Service News (Новости сервиса)

Fiat 500X

БЛОК УПРАВЛЕНИЯ КОРОБКОЙ ПЕРЕДАЧ (TCM)

Нет возврата в автоматический режим (Drive) после переключения с помощью подрулевых переключателей – Сервисное решение

Рис. 1

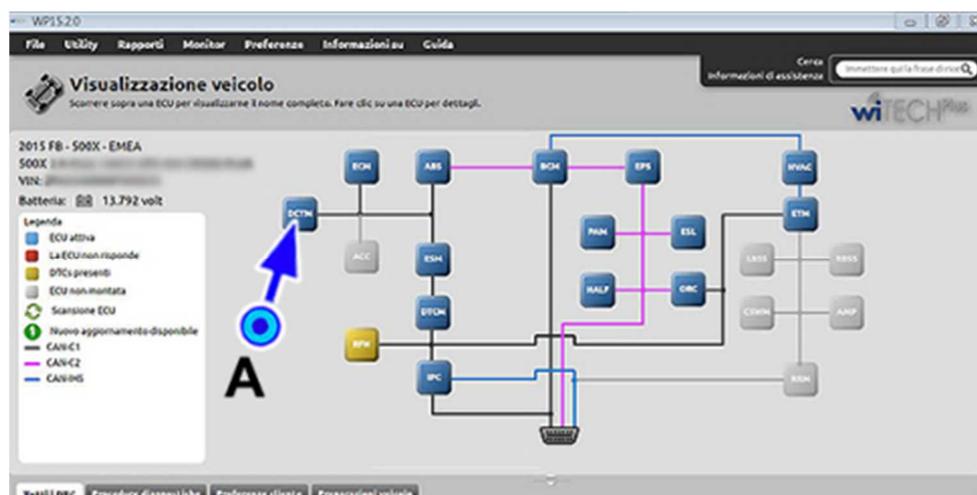
- Выполните Scan Report и сохраните копию для возможных дальнейших проверок.
- С помощью wiTECHPlus выберите «select vehicle view» и затем DCTM (A - Рис. 1) и перепрограммируйте его.
